## 1/ Objet de la Révision Simplifiée

### **3/ MOTIFS DE CHAQUE MODIFICATION**

**Extrait du PLU en vigueur avec report de l'axe de ruissellement et de la zone inondable selon étude Ingetec**

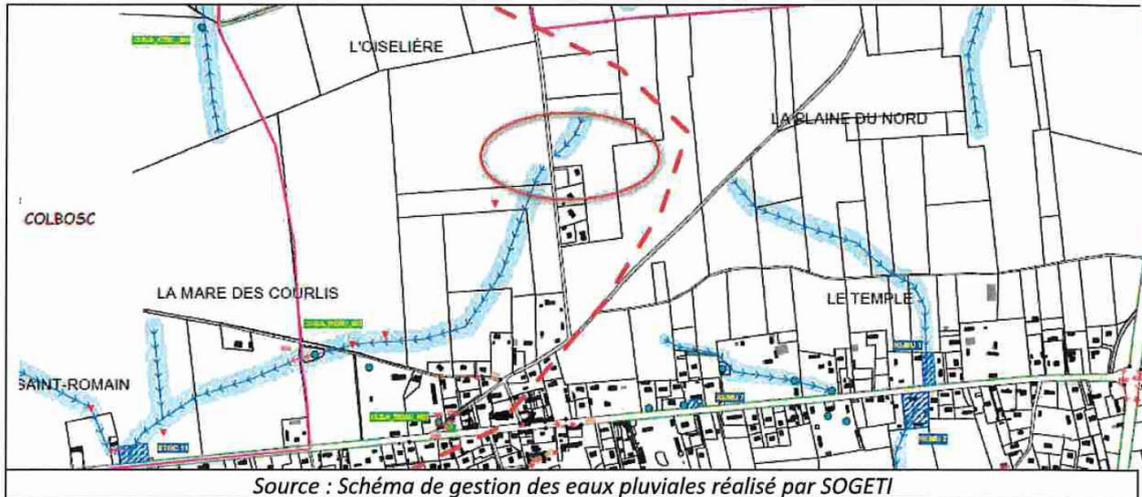
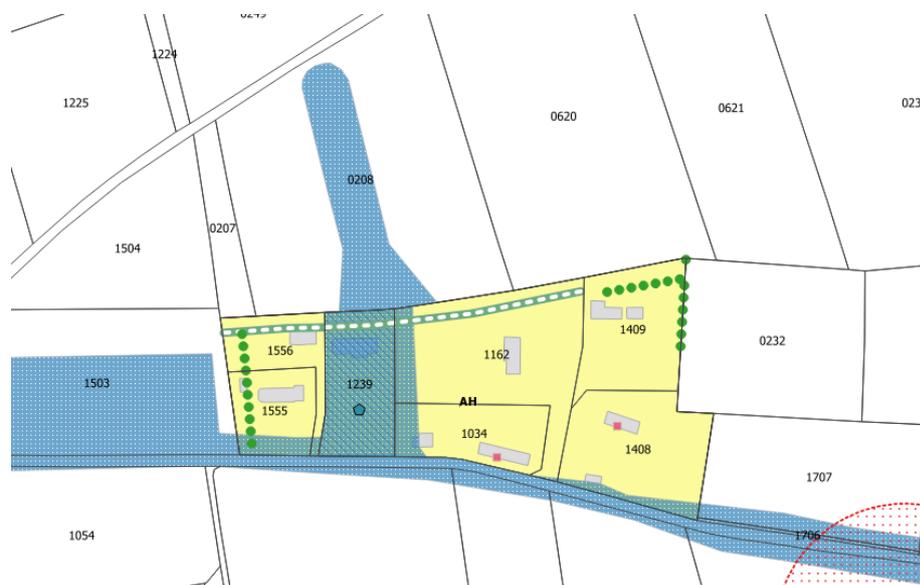
- Supprimer la zone inondable sur les parcelles A1073 et A1101 sur le plan de délimitation en zones
- Relocaliser l'axe de ruissellement conformément aux éléments d'analyse figurant ci-dessus. (une largeur de 30m a été indiquée sur le plan ci-dessous au niveau de l'axe de ruissellement). L'axe initialement était d'une largeur de 25m mais pour une marge de 5 m supplémentaire a été ajoutée compte tenu de la précision du plan réalisé par SOGETI).

- Sur le plan de délimitation en zones
  - Suppression de la zone inondable sur les parcelles A1073 et A1101
  - Relocalisation de l'axe de ruissellement
- Sur le rapport de présentation volume 2 : apport d'un paragraphe précisant cette modification du zonage

**Ci-dessous Extrait du plan de délimitation en zone en vigueur**  
**Périmètre de risque avant révision simplifiée**

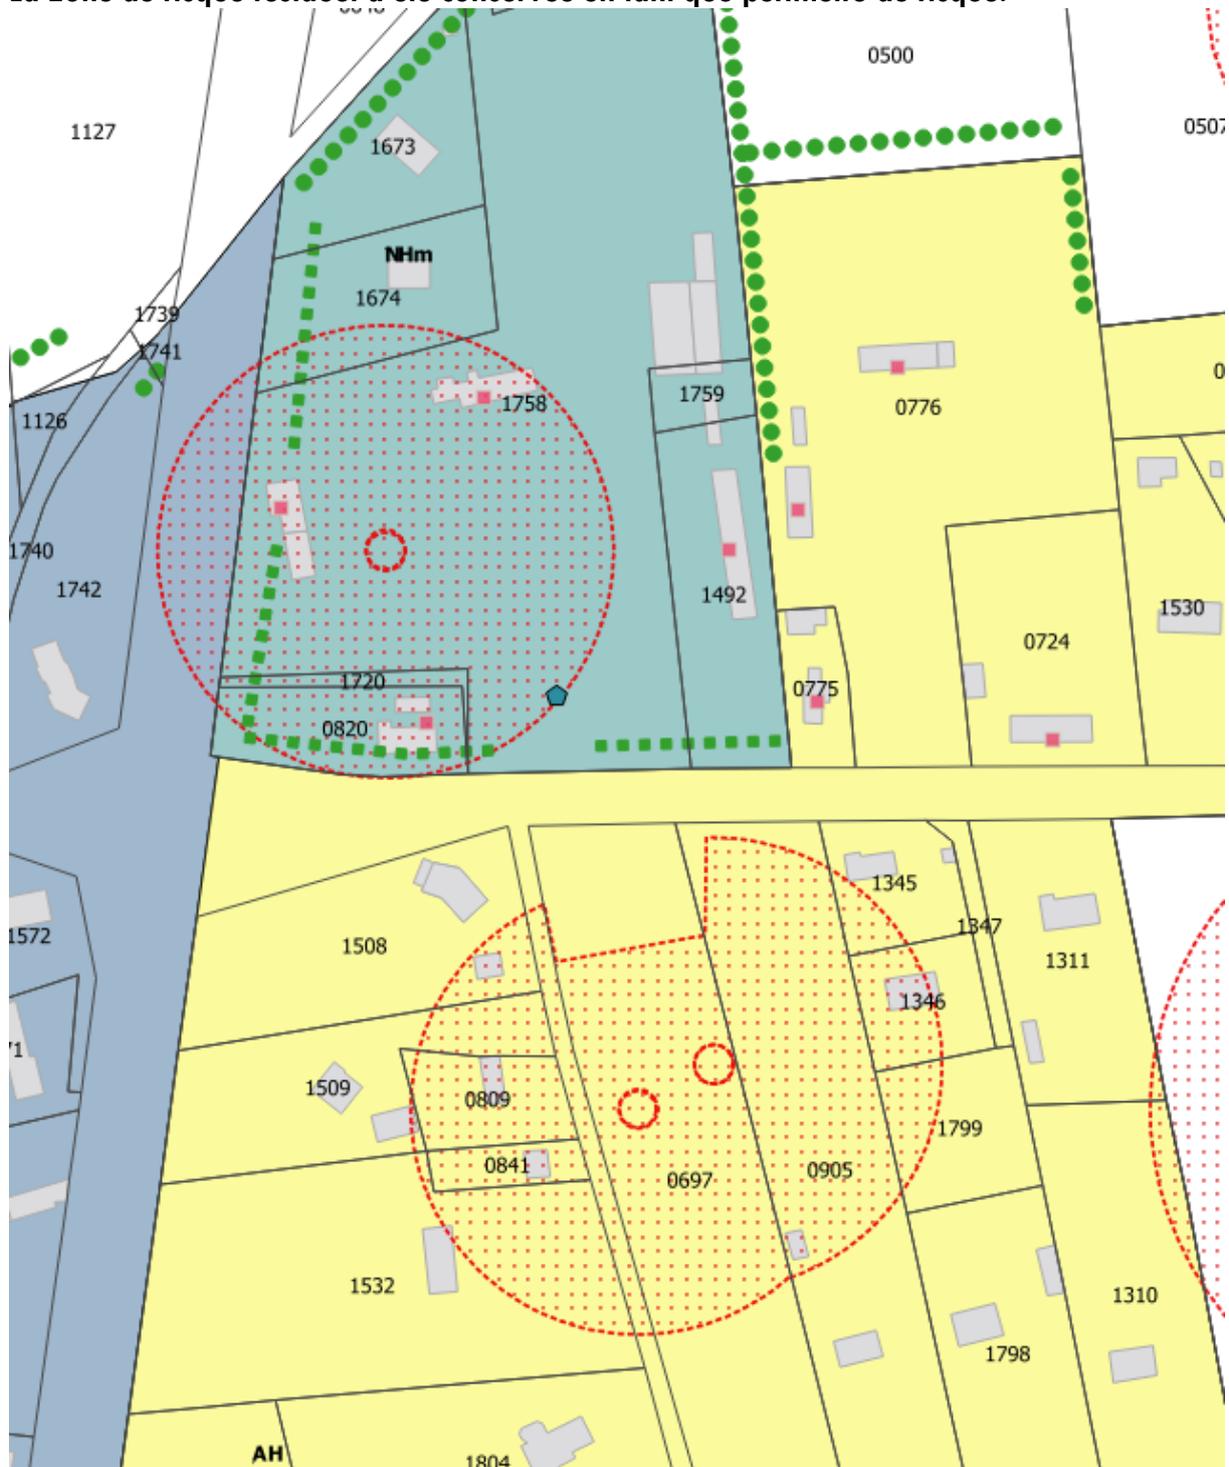
**Ci-dessous extrait du plan de délimitation en zones du PLU**  
**Périmètre de risque modifié dans le cadre de cette révision simplifiée**  
**La zone de risque résiduel a été conservée en tant que périmètre de risque.**

#### Extrait en vigueur du plan de délimitation du PLU

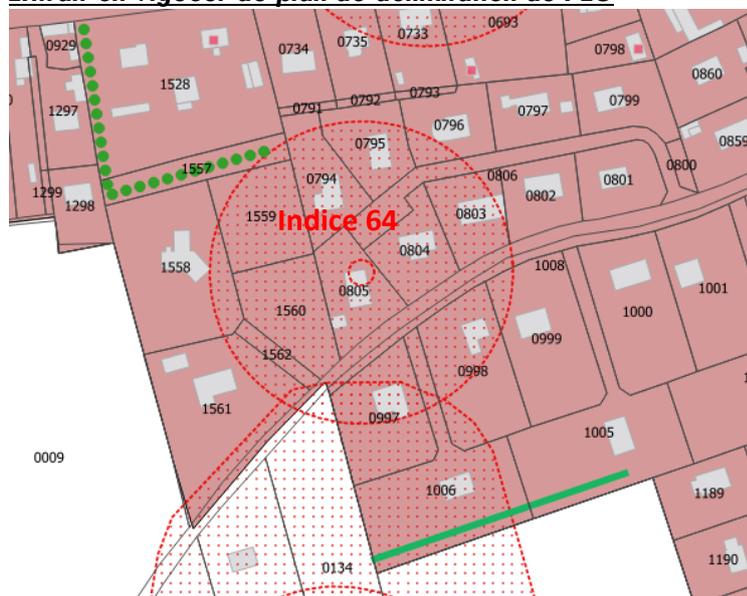
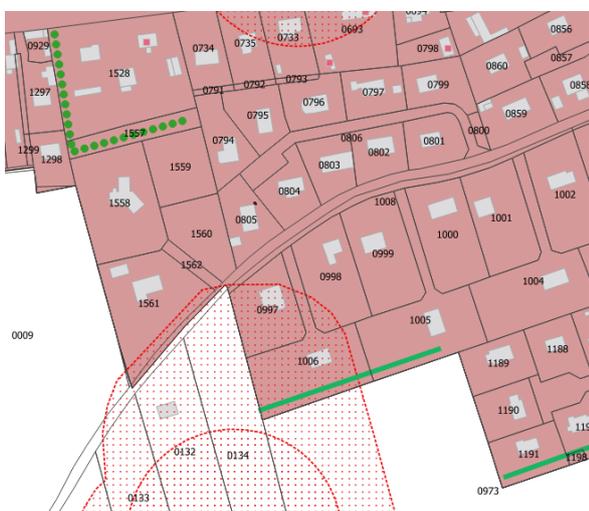
Au vu du rapport For&Tec de décembre 2012, le volume comblé correspond globalement au volume estimé. Le bureau d'études s'engage par ailleurs sur le parfait comblement de la carrière et demande la levée de l'indice.

Je vous propose donc de suivre ses conclusions et donc de supprimer l'indice n°64 de votre document d'urbanisme. Je conseille toutefois de garder pour mémoire la présence d'une cavité comblée sur votre carte des risques.

**Le périmètre de risque lié à l'indice n°64 est donc supprimé du plan de délimitation en zones du PLU**

## Plan de zonage du PLU en vigueur présentant l'indice 88

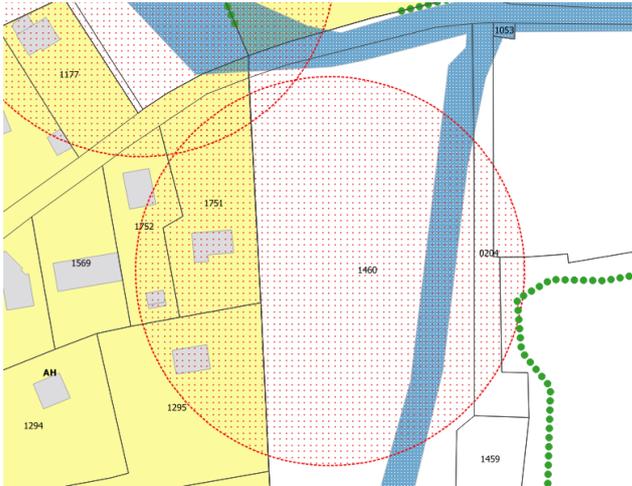
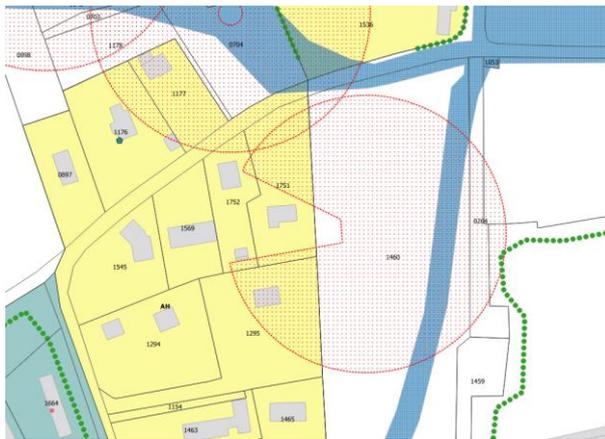
Au sein de la craie, aucun vide franc ou zone de craie décomprimée, caractéristique d'une exploitation souterraine, n'a été détecté au droit des sondages.

Au vu des résultats obtenus, nous proposons de sortir la zone située en arrière des sondages du périmètre de sécurité de l'indice n°88 (Cf. annexe 5).

**Extrait de zonage de PLU modifié avec report du nouveau périmètre**

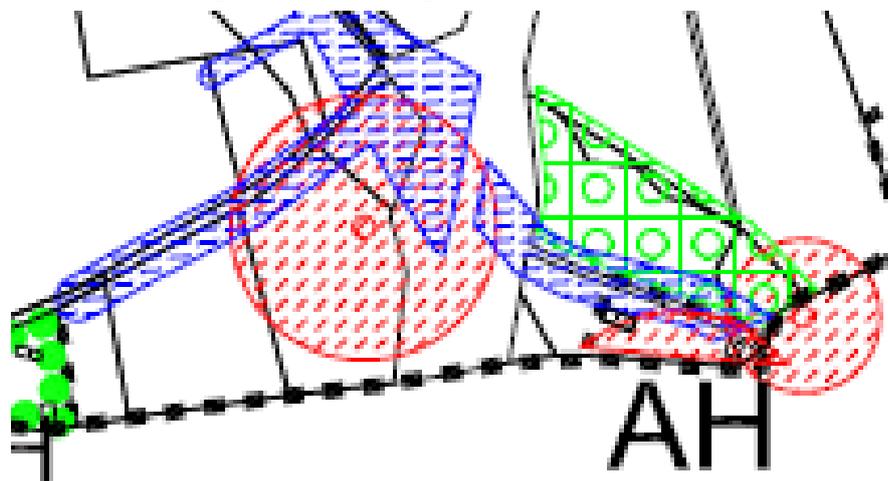
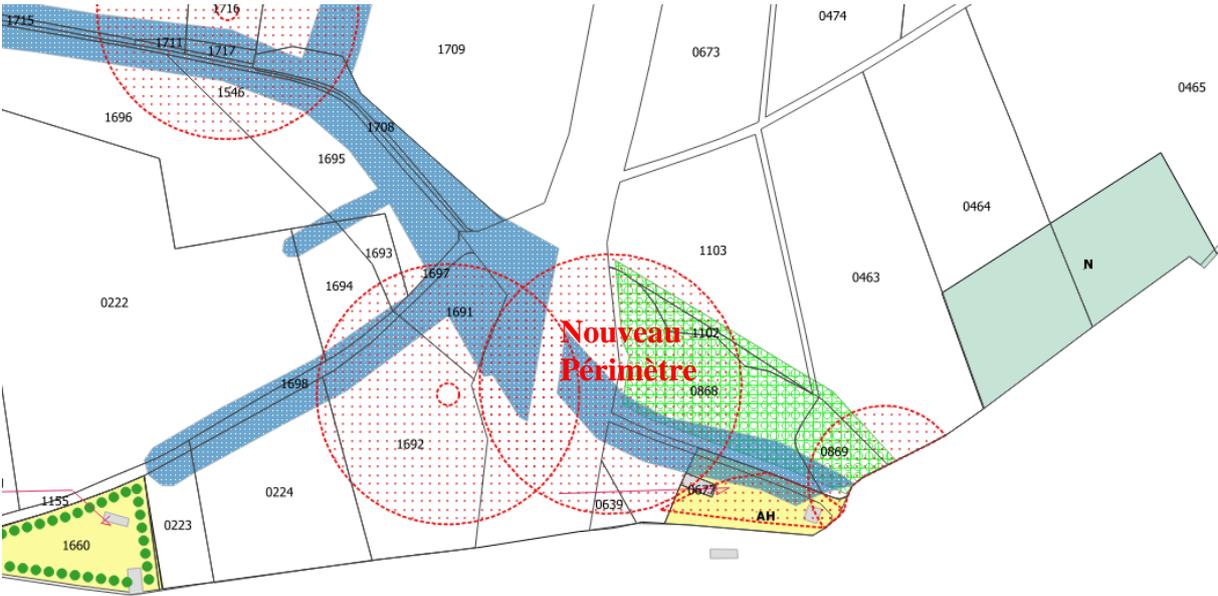
Un effondrement supplémentaire a été repéré par la commune au sud du territoire communal. Le cabinet de Géomètre « Sebastien GRENET Associé » basé à St Romain de Colbosc a procédé au repérage de l'indice le 27 mars 2017 et déterminé un périmètre de risque de 60m correspondant à un indice indéterminé (dans l'attente d'une étude plus approfondie sur la nature de l'indice). Le géomètre suppose l'existence d'un ancien puits, marnière ou bétoire.

**Extrait du Plan de délimitation modifié du PLU :  
Suppression du périmètre autour de l'étude 17**

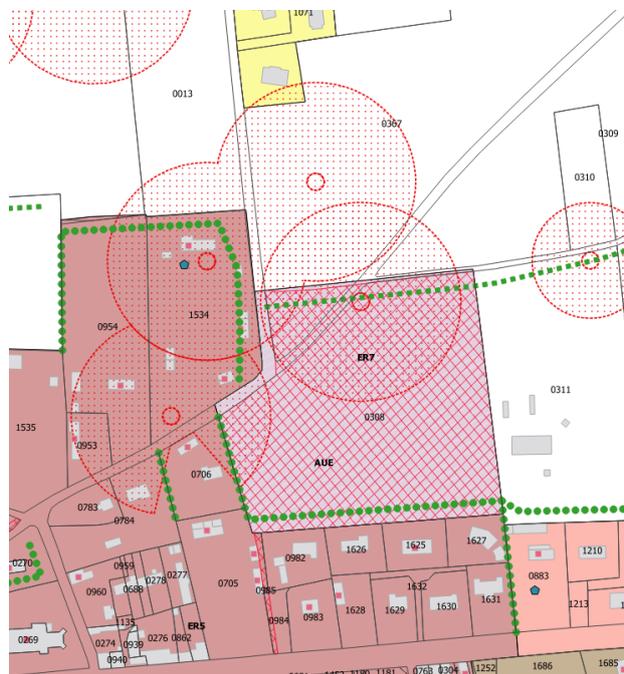
Ø Requalifier l'indice 76522-017 en type « leurre » afin de garder une traçabilité de l'information ;

Ø Supprimer le périmètre de sécurité associé à l'indice 017.

Le 19 septembre 2017, la DDTM a fourni son accord pour la suppression du périmètre de risque.

**Le Plan ci-dessous présente en jaune le périmètre de risque de 60m de rayon reporté au plan de délimitation en zones du PLU (périmètre lié à l'indice découvert mais dont la nature n'est pas déterminée à ce jour) : Extrait modifié du plan de délimitation en zones**

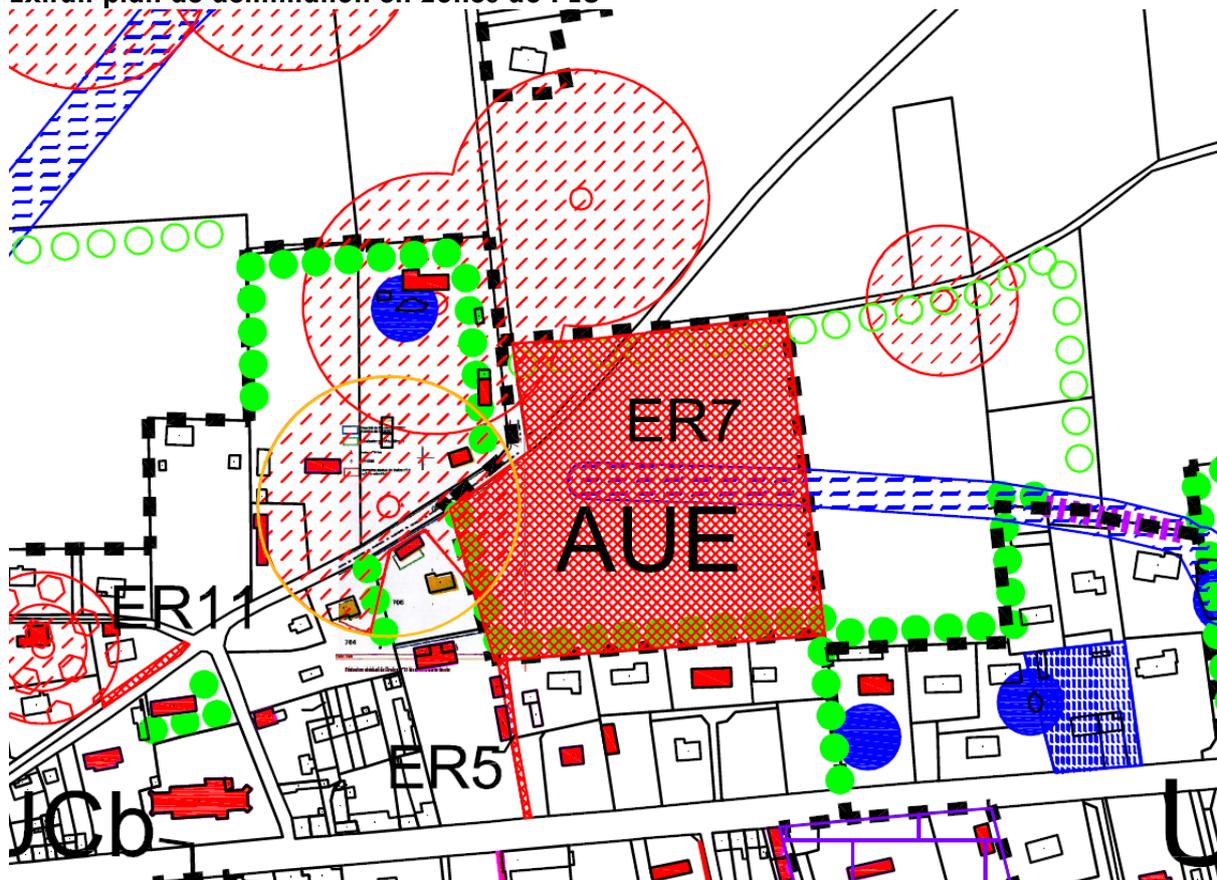
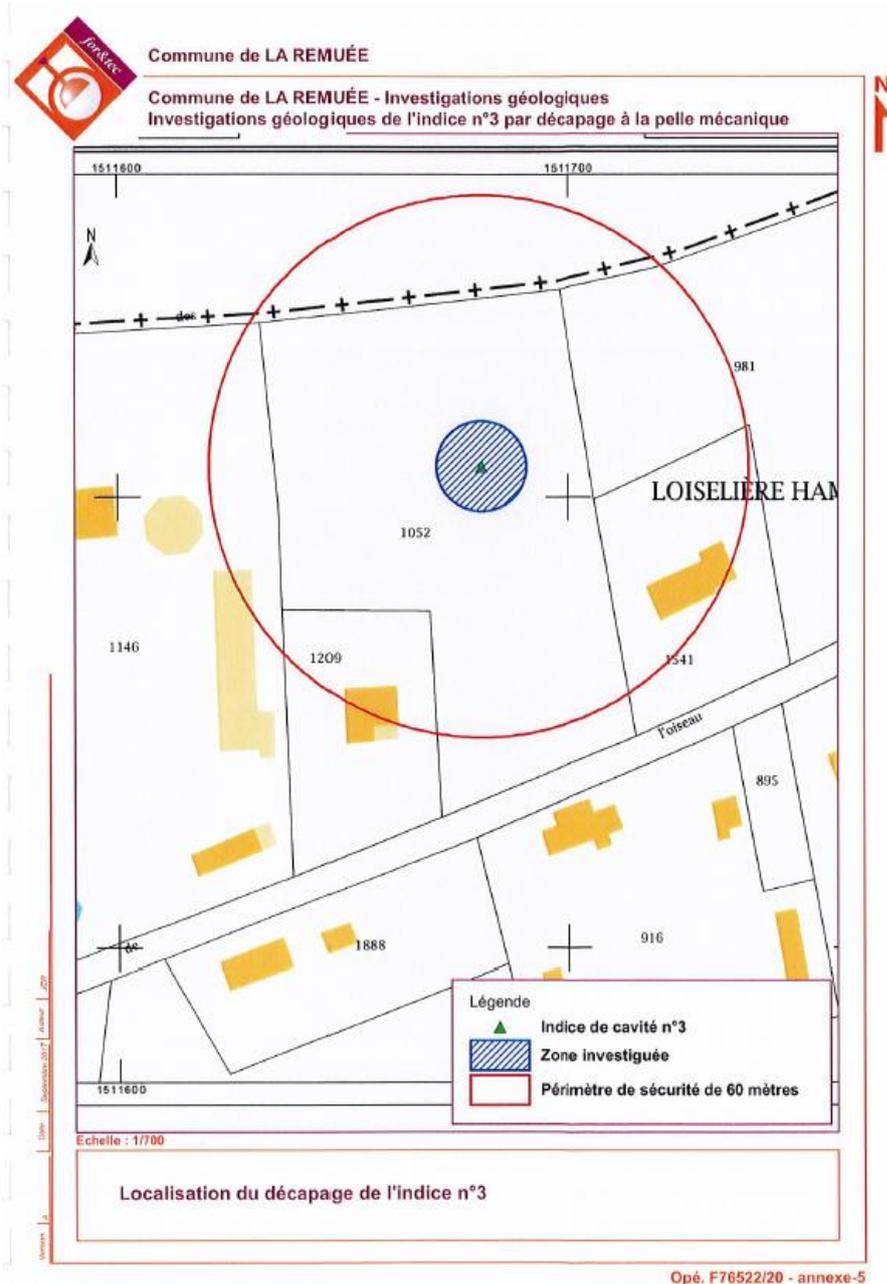
Dans un principe de précaution et en attendant de plus amples études de reconnaissance de vide, la municipalité a décidé d'indiquer l'indice et son périmètre sur le PLU dans le cadre de cette révision simplifiée. Si les études conduisent à des éléments complémentaires pouvant préciser le risque, ils seront portés à l'information du public lors de l'enquête publique de ce PLU.

Extrait plan de zonage modifié  
Suppression de l'indice n°3 et de son périmètre de sécurité

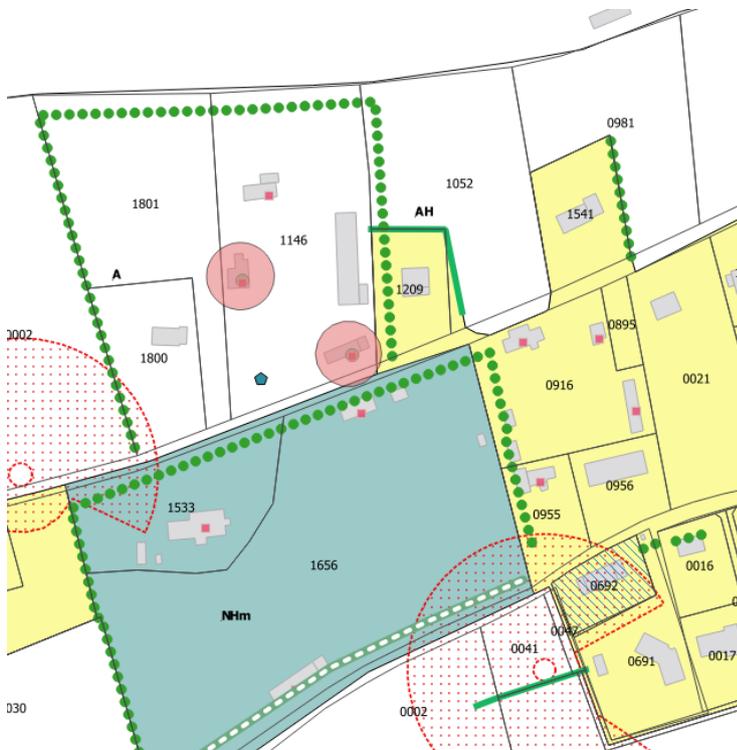
Au vu des résultats obtenus au cours de ses recherches, aucune trace de remblai ou de puits d'accès à une carrière souterraine n'a été observée

L'affaissement déclaré en bordure de voirie étant connu de la mairie comme en lien avec une fuite de canalisation et le décapage n'ayant mis en évidence aucune trace de remblai ou de puits d'accès à une carrière souterraine, Foretec a proposé de lever l'indice de cavité n°3 tel que localisé par l'inventaire de cavités de la commune.
